febi 26775

passend für:
Mercedes-Benz CDi-Motoren

Vergl.-Nr. 646 200 05 70

Riemenspanner

febi 26775
Vergl.-Nr. 646 200 05 70

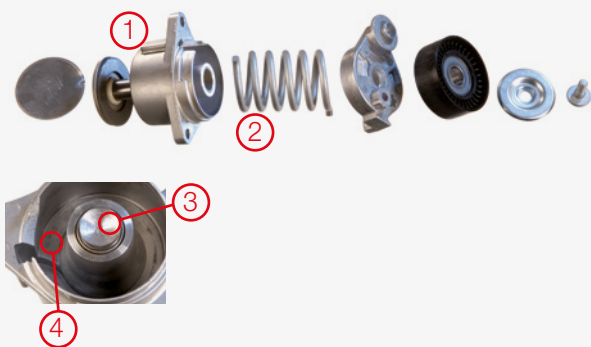
Konstruktionsbedingt kann bei Verwendung der ursprünglichen Version des Riemenspanners (Vergl.-Nr. 611 200 04 70) im Fahrbetrieb eine Geräuschentwicklung entstehen (Herstellerseitig wurde diese Version zwischenzeitlich ersetzt).

Verursacht werden die Geräusche durch die direkte Berührung der Feder mit dem Gehäuseboden (1). Die Federhöhe ist überdimensioniert. Bei den Federn kommt es bei dieser Anwendung nur auf die Torsionswerte an (2), (6). Die Berührung der Feder mit dem mitgegossenen Hohldorn (3) sowie dem Gehäuseboden (4) erzeugt diese Geräusche.

Eine hochverschleißfeste Kunststoffbuchse (5) entkoppelt die Feder vom Gehäuseboden und verhindert die metallische Berührung im Bereich der Aufnahme. Da es nur auf die Torsionswerte der Feder ankommt, wurde die Federhöhe verringert (6). Die Berührung der Feder mit dem Gehäuseboden wird auch durch die Auflage der Feder auf der Kunststoffbuchse (7) wirksam verhindert. So entstehen keine Geräusche. In der neuen Version (8) ist ein Stahlstift mit eingegossen, auf welchem sich die Feder zentriert.
